改善箇所説明図

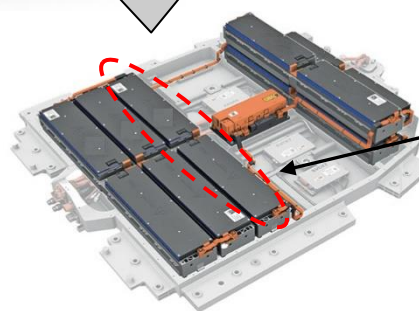
基準不適合発生箇所

セルモジュール

高電圧バッテリーのセルモジュールにおいて、製造が不適切なため、電極シート（正極）の端部がわずかにずれていることにより、セパレーターが損傷することがある。そのため、セルモジュール内部で微小短絡が発生し、チェックコントロールメッセージが表示され、高電圧バッテリーの充電量が最大 30%までに制限されるおそれがある。

全車両、高電圧バッテリーのセルモジュールを良品に交換する。

識別：作業完了車は、右フロントドアのアップパーヒンジのボルト(頭)に白ペイントを塗布する。
